Associazione "Vivere in Valdisieve"

OGGETTO: Procedimento di Valutazione di Impatto Ambientale, integrato ai sensi dell'art. 10, c.3 del D.Lgs. 152/2006 con la Valutazione di Incidenza di cui all'articolo 5 del D.P.R.357/1997, comprensivo dell'autorizzazione paesaggistica di cui all'art. 146 del D.Lgs. n. 42/2004 e della Verifica del Piano di Utilizzo delle Terre e Rocce da Scavo, D.P.R. 120/2017, art. 9, per il progetto: SS 67 "Tosco Romagnola" per i lavori di adeguamento del tratto tra la località S. Francesco in Comune di Pelago e l'abitato di Dicomano. Variante di Rufina (FI). Lotto 2A - 2B.

Osserva quanto segue

Foto 5

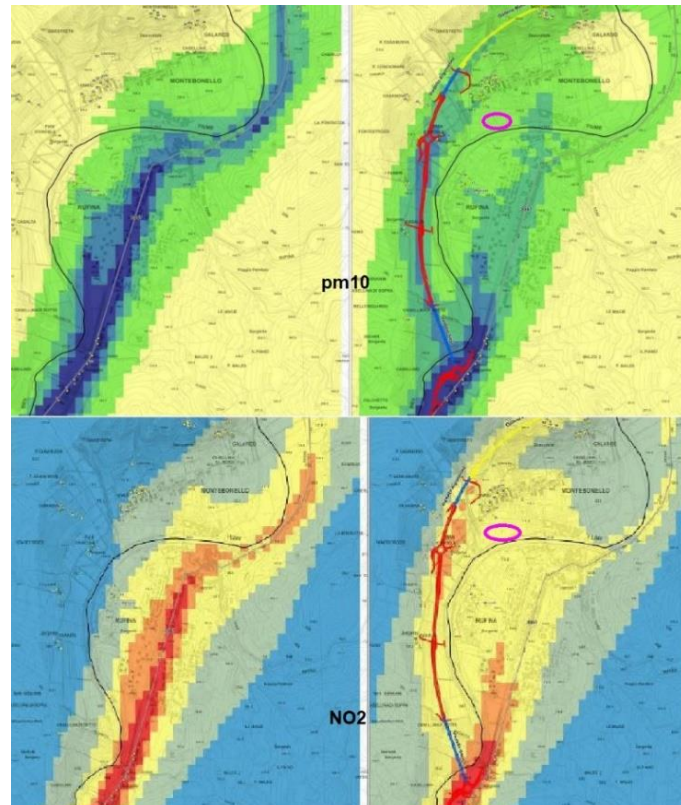
Oltre a questa mancanza, notiamo che comunque sia, in questa area, vi sarà un accumulo degli inquinanti visto lo sbocco anche della vicina galleria (a ridosso anche dei molti edifici che si trovano in quella zona). Per correttezza diciamo che la fabbrica insalubre è rimasta al centro del paese, e in un certo senso lo è anche di Rufina, anche se è separata dal fiume Sieve. Nella foto 5, il cerchio in rosa (a dx) è l’area dove è situata la fabbrica (in quella zona ci sono anche altre attività artigianali).

Nelle fotosimulazioni delle emissioni NO₂, ci sembra strano anche che tutto il centro di Rufina (eccetto davanti alla Coop), rimanga tra 0,5 e 1 (mcg/mc – colore giallo). In quanto c’è anche la Stazione Ferroviaria con diversi parcheggi sempre pieni di auto, ed una circolazione interna che crea un movimento dovuto agli spostamenti tra scuola, lavoro, servizi, sport, quasi esclusivamente sempre nelle ore di punta. Ed è impensabile immaginare di diminuire il traffico interno e/o generato dalle attività locali, o che coloro che arrivano da Pontassieve o Dicomano, possano preferire la nuova variante per arrivare nel centro abitato di Rufina (con dispendio di km. inutili). A Rufina c’è anche un distributore di benzina, che si presume possa essere attrattivo per gli automobilisti per rifornirsi del carburante, anch’esso determina movimento dei mezzi in quel luogo (pesanti e non).

Foto 9

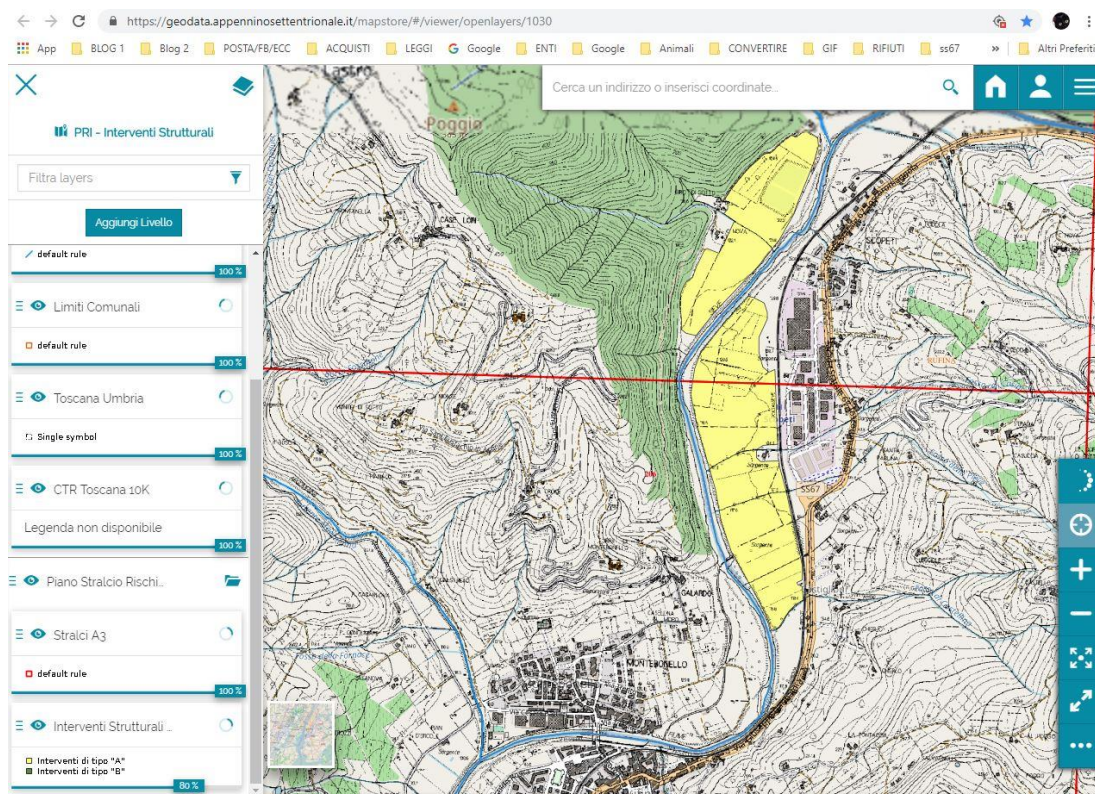
- **Casse di Espansione a Scopeti** ([Ordinanza Commissariale N°122 del 8/9/2022 Regione Toscana](#)).
Foto 9

I piloni del viadotto che esce dalla galleria per congiungersi alla rotatoria di Scopeti, ricadono in gran parte nella cassa di espansione in riva sinistra del fiume Sieve, dividendola in due. **Eventuali volumi compensativi alla naturale espansione dell'acqua in caso di esondazione, e per non aggravare il RISCHIO a valle, da dove vengono recuperati? Lo ribadiamo anche più avanti.**

Foto 17

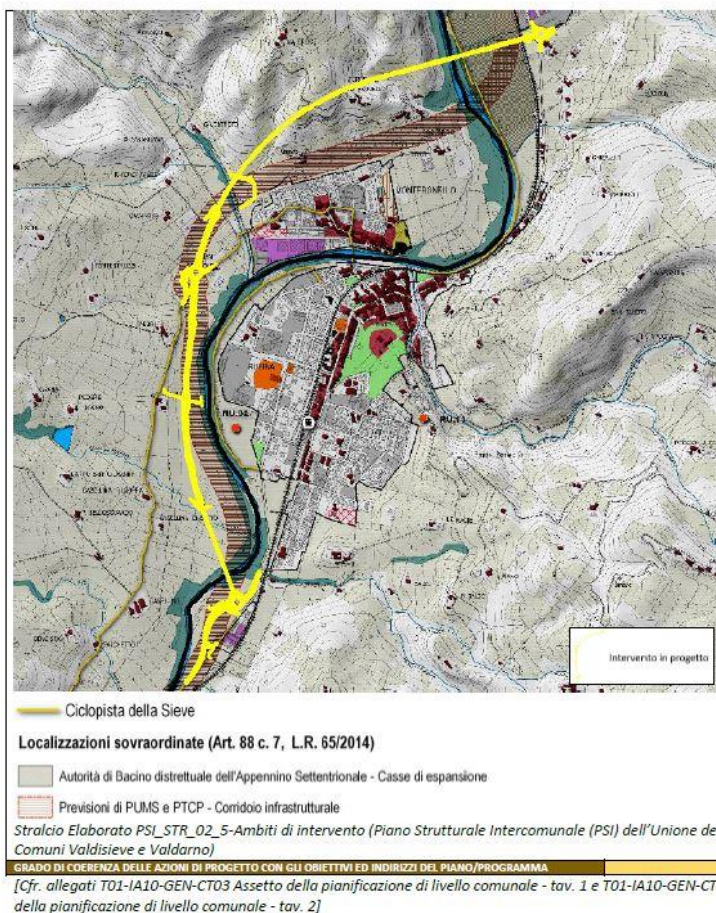
E meno male che, sul lato di Pontassieve, dove scorre quasi per intero il progetto, doveva essere quasi tutto in “armonia” morfologica e seguire i lineamenti del paesaggio (con diversi tratti definiti “a tasca” ecc.). Anche la stessa Relazione del RU Pontassieve- Elab. A, si esprimeva in modo simile: *“L’insieme delle trasformazioni, compresa quella più importante del nuovo tracciato stradale della statale 67, dovrà essere pensato, progettato e realizzato tenendo conto dello straordinario paesaggio che attraversa questo territorio e della sua fragilità dovuta ai due fiumi, Sieve e Argomenna, che lo attraversano”*.

Foto 21

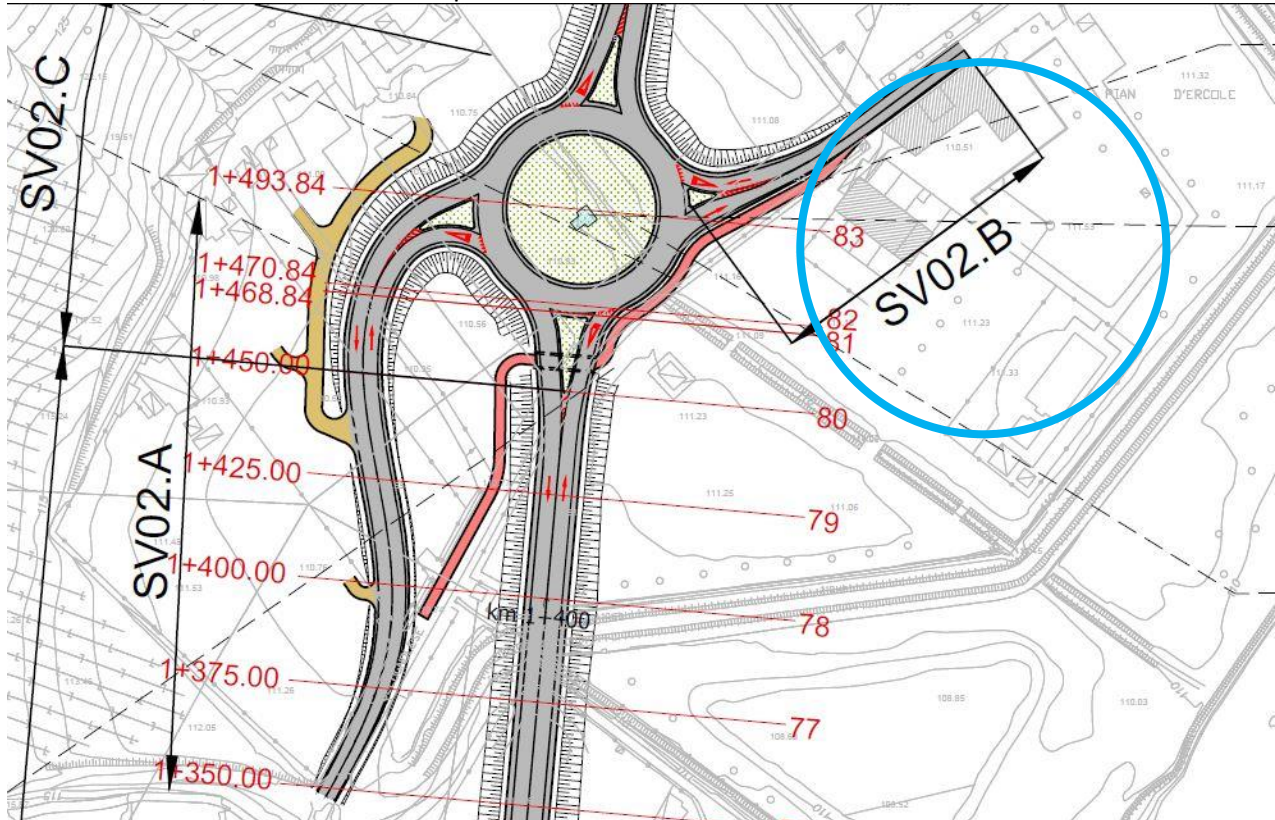
Intanto partiamo dal solito **rilevato** rispetto al piano di campagna: come si vede nelle foto 21 (T011A20GENPP01), 22 (rendering simulato) e 23 (Google Maps), l'**uscita** per Montebonello finisce quasi direttamente dentro alle finestre dell'Albergo Pian d'Ercole Resort (attualmente in vendita – cerchio blu). L'uscita è ancora in rilevato (stando al rendering) e passa proprio davanti al cancello e alle finestre della casa colonica principale (da dove passerà poi anche la mini pista ciclabile), e circa alla stessa altezza della palazzina dei mini appartamenti (subito sulla destra).

Nei campi dove è prevista la rotatoria ci sono diversi **canali di raccolta dell'acqua** proveniente dai campi e vigne sovrastanti, anch'essi pieni di fossi che si ricollegano a quelli in piano che poi defluiscono in Sieve. I 2 fossi principali rimangono completamente **TOMBATI** (come si evince dalle planimetrie) a causa: uno della rotatoria stessa, uno sia dallo svincolo ovest che dal tracciato principale (tutti in rilevato) minimo di 4 metri. Soprattutto quello sotto la rotatoria è già oggi causa anche di allagamenti dei campi durante piogge intense perché il materiale che viene portato dalla collina tende ad ostruirlo lungo il percorso, formando dei tappi. Che il materiale, durante la pioggia, venga trasportato dall'alto verso il basso sembrerebbe cosa palese da capire, a meno che non si faccia passare una tubazione enorme sotto strada fino alla Sieve (che piano piano però si riempirebbe, i contadini di quegli orti lo sanno bene, basta chiederlo a loro), ma non ci sembra di aver capito che sia così. Quindi quando ci saranno piogge intense quel punto costretto tra i rilevati di rotatoria, uscite e tracciato, diventerà una bella piscina.

Foto 24 pozzi e derivazioni

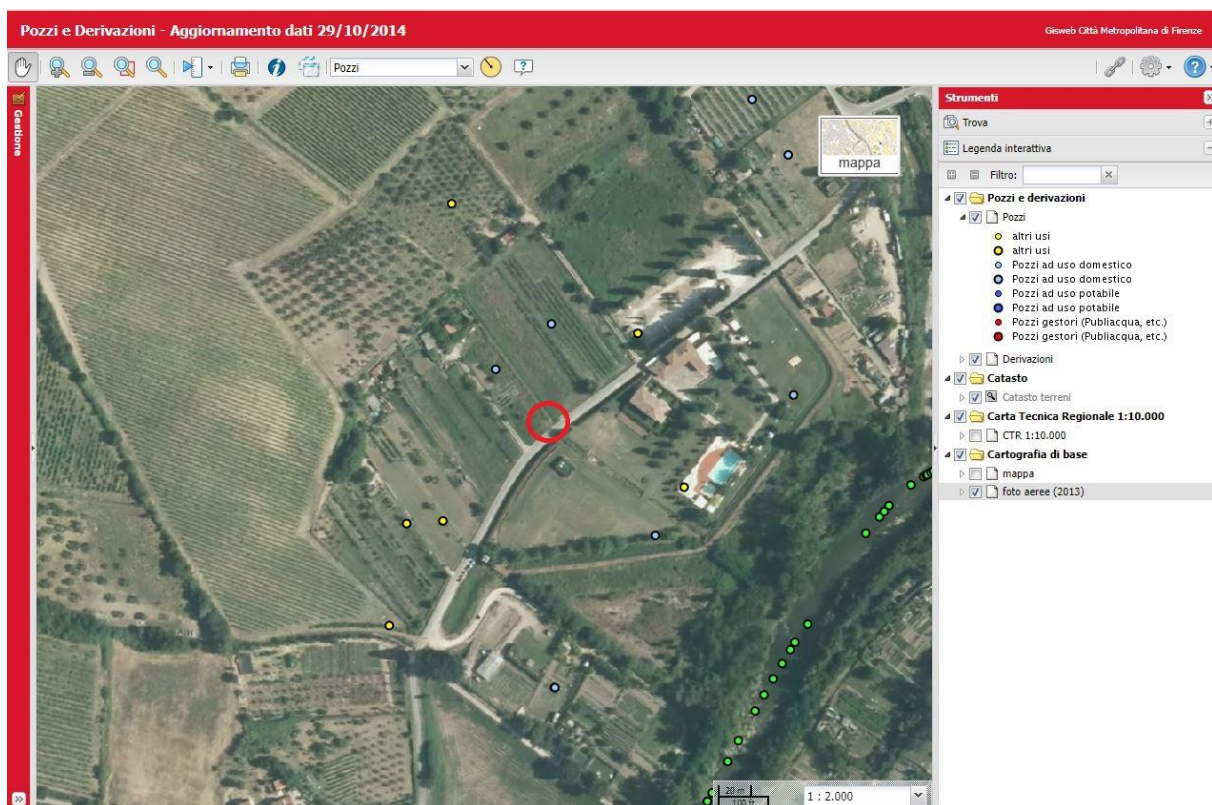
Addirittura un POZZO, a servizio di 3 famiglie (oltre agli orti) che vi hanno la residenza, RESTA completamente SOTTERRATO sotto la ROTATORIA. Stiamo scherzando? Foto 24

Nella foto sopra l'immagine della [mappa](#) dei pozzi e derivazioni della Città Metropolitana di Firenze, che tuttavia non è aggiornata, oltre a quello in rosso ne mancano anche altri (l'ultimo aggiornamento risale al 2014).

Foto 29 – carreggiata dove si fermano i camion con le auto in sosta

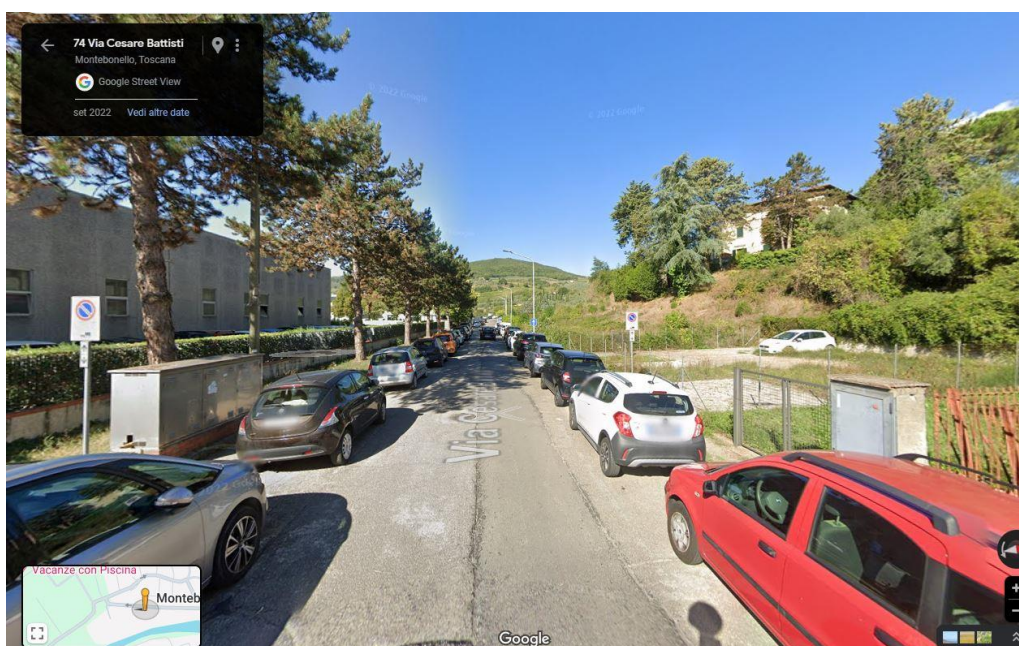
Per tentare di risolvere il problema, si potrebbe provare anche ad ipotizzare, per esempio, un cambio dei sensi unici nella frazione di Montebonello (che avevano una ragion d'essere per motivi di sicurezza), o che si possa ripristinare il doppio senso di circolazione in entrambe le strade ora a senso unico. Ma la cosa non sarà fattibile perché sono entrambe strette e non consentono facilmente gli scambi tra auto e camion. Già adesso, che Via Cesare Battisti è a senso unico, i camion si fermano in doppia corsia (rispetto alle auto in sosta), determinando già ora problemi di scorrevolezza del traffico (foto 29). Inoltre, anche all'interno delle fabbriche lungo questa via (in particolare Gucci e Selasti) i piazzali interni, dove ci sono, non sempre consentono ai mezzi articolati di effettuare agevolmente le manovre all'interno, tanto è vero che preferiscono scaricare rimanendo sulla strada. Altrimenti entrerebbero già da ora, ma in genere non lo fanno.

Oppure si potrebbe ipotizzare, sempre per esempio, una percorrenza al contrario dei sensi unici. Anche in questo caso i camion articolati che arriverebbero a girare al BAR di Montebonello metterebbero in serio pericolo sia pedoni che marciapiedi che abitazioni. Vedere per credere.

Foto 29 - RU Pontassieve tav. D1+D3-strade storiche

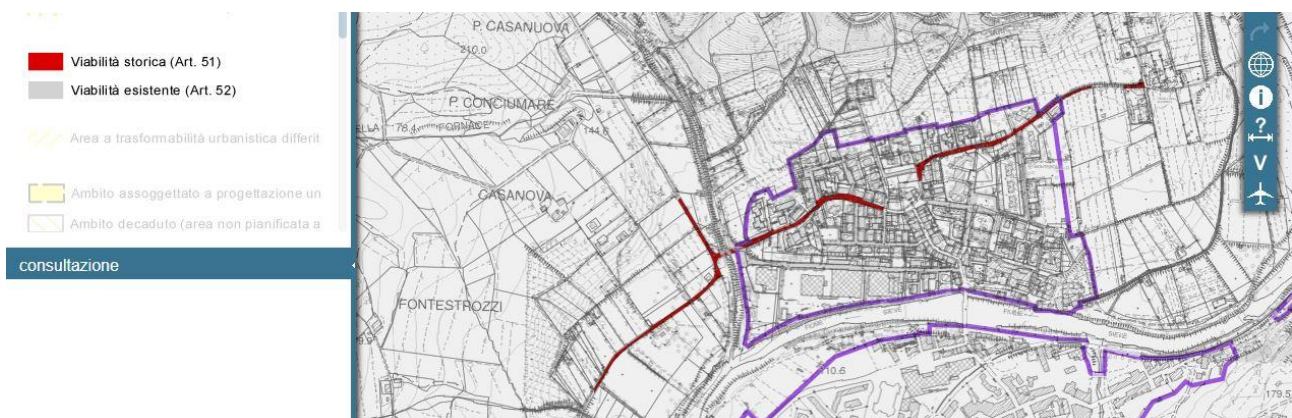
Precisiamo anche che, stando all'art. 51 delle NTA del Regolamento Urbanistico di Pontassieve, per le strade storiche (Foto 29) valgono le seguenti PRESCRIZIONI: “**Articolo 51 - Viabilità storica**
Della viabilità storica, i cui elementi sono indicati, sia nel territorio rurale e aperto che nel sistema insediativo, dalle tavole contrassegnate con d1) e d3) del presente regolamento urbanistico, è prescritto il mantenimento nei relativi aspetti strutturali, quali il tracciato, la giacitura e le caratteristiche dimensionali, nonché, ove si siano conservati, o siano recuperabili, negli aspetti costruttivi e formali sia delle strade che dei relativi elementi di supporto e di arredo, quali i muri di recinzione latitanti e quelli di sostegno e di contenimento, e simili, salva la possibilità, nei tratti ad elevata pendenza e previa richiesta di provvedimento di assenso, di sostituire la pavimentazione presente con conglomerati cementizi o con altri materiali ritenuti idonei da questa Amministrazione”²³.

Quindi la cosa è irrisolvibile? Chi doveva studiare-analizzare queste cose? Chi e quando ci spiegherà come risolvere questi problemi?
